対策箇所説明図

欠陥発生箇所

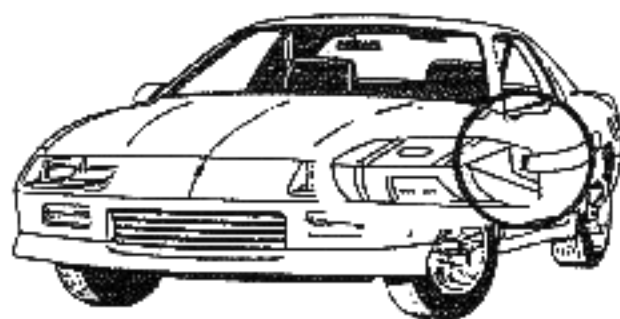
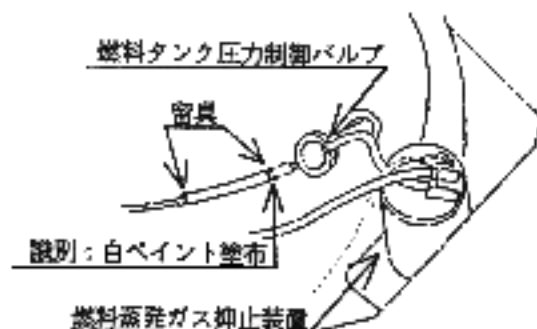
燃料タンクの給油管接合部に溶接不良のものがあつたため、燃料を一杯に給油した場合、当該給油管接合部から燃料が漏れる。

燃料タンクの給油管接合部を点検し、溶接不良のものは、燃料タンクを良品と交換する。
